Avis délibéré de la mission régionale d'autorité environnementale sur le remplacement du télésiège du col de la Balme et les aménagements (pistes et enneigeurs) associés, portés par la Saltec et la commune de la Clusaz, sur la commune de La Clusaz (74)

Avis n° 2024-ARA-AP-1774

Avis délibéré le 3 décembre 2024

Figure 3: Ensemble des projets du domaine de montagne -2025-2028- Dossier EI p 170

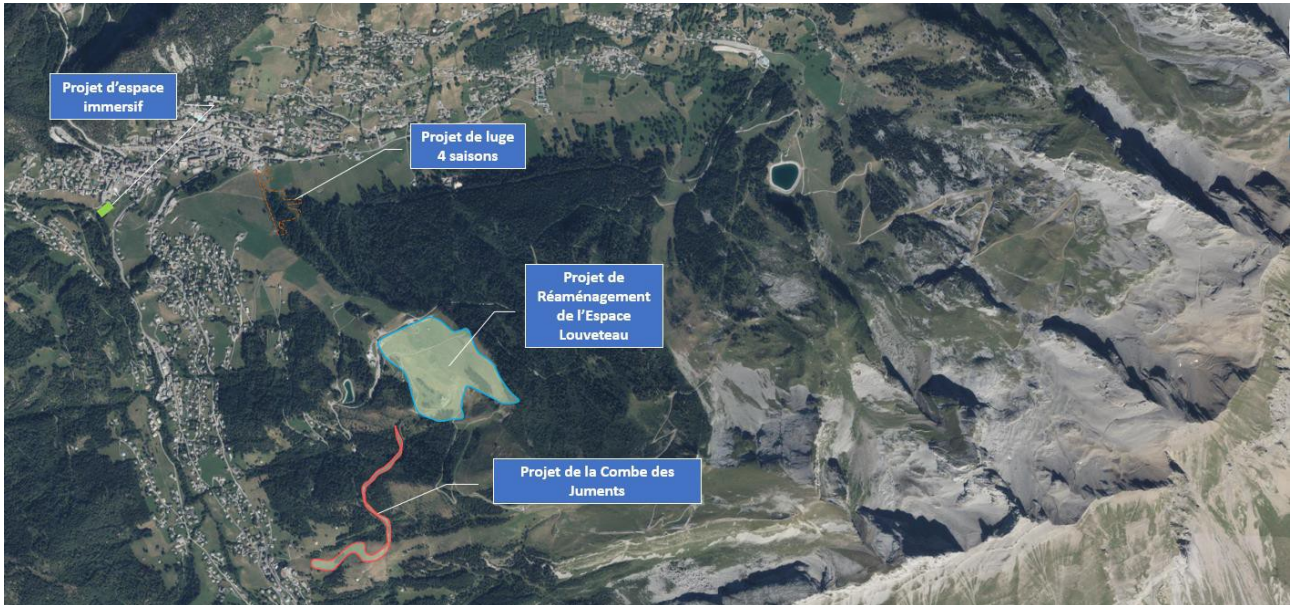
Le dossier précise que ces cinq "projets" feront l'objet d'une étude d'impact unique dont "le cadre global sera l'ensemble des projets du domaine de montagne sur la commune pour 2025-2028". Elle pourra être complétée au fur et à mesure des demandes d'autorisation successives. Cette étude d'impact sera fournie ultérieurement, postérieurement à celle fournie pour le secteur de Balme.

Cette étude d'impact n'a en effet pas été fournie à l'appui de la demande d'autorisation de remplacement du télésiège Col de Balme et des aménagements associés ; le dossier est pourtant explicite sur le fait que cette opération s'inscrit dans celles d'adaptation et de modernisation du domaine skiable comme certaines du programme 2024-2028 inscrit dans le contrat de délégation de service public. Le fait d'élaborer une étude d'impact d'ensemble uniquement sur les "projets" 2025-2028, alors que le programme porte sur 2024-2028, n'apparaît pas cohérent, notamment au regard de leurs incidences environnementales.

Il est attendu de préciser les raisons qui ont conduit la commune à ne pas enclencher la démarche d'évaluation globale qu'elle annonce à l'occasion de la présente opération ou de celle de la luge 4 saisons.

Tout en étant produite ultérieurement, l'étude d'impact globale annoncée portera utilement sur l'ensemble des opérations du programme 2024-2028, incluant les analyses de l'étude d'impact fournie à ce stade pour le seul Col de Balme.

Figure 4: Carte de localisation des retenues et captages pour la neige de culture- Dossier Note hydrologique p5

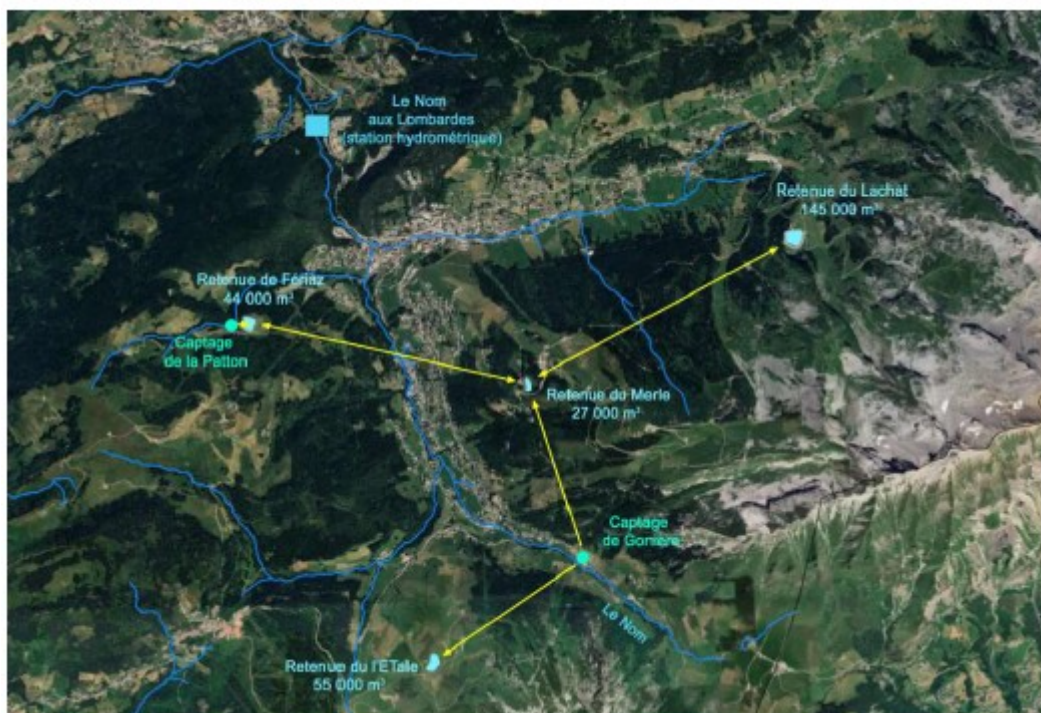
En moyenne, sur les quinze dernières saisons, la consommation en eau pour la production de neige de culture est de 248 298 m³ avec un accroissement sensible ces deux dernières années (consommation 2022/2023 : 330 000 m³). Le dossier présente les besoins actuels et projetés sur l'ensemble du domaine skiable. Les besoins projetés tiennent compte des opérations en cours de réalisation, notamment : les pistes Family run et Stade du Loup ainsi que la piste des Mélèzes et le bas de celle de la Combe des Juments, qui permet la liaison entre le secteur de l'Aiguille/Merle avec l'Étalle, les pistes « Bergerie » et « Blanchot » sur le secteur de Balme qui font l'objet de la présente étude. A elle seule, la réalisation de l'extension du réseau de neige de culture dans le secteur de Balme, dont les modalités de prélèvement seront encadrées par l'arrêté préfectoral n°2012284-0006 du 10 octobre 2012, nécessite 31 000 m³ d'eau¹⁷. Les besoins projetés ont fait l'objet d'études tenant compte des évolutions climatiques (étude de la ressource en eau à la Clusaz¹⁸ – Disponibilité pour la neige de culture ABEST – juillet 2024 et étude ClimSnow sur les im-
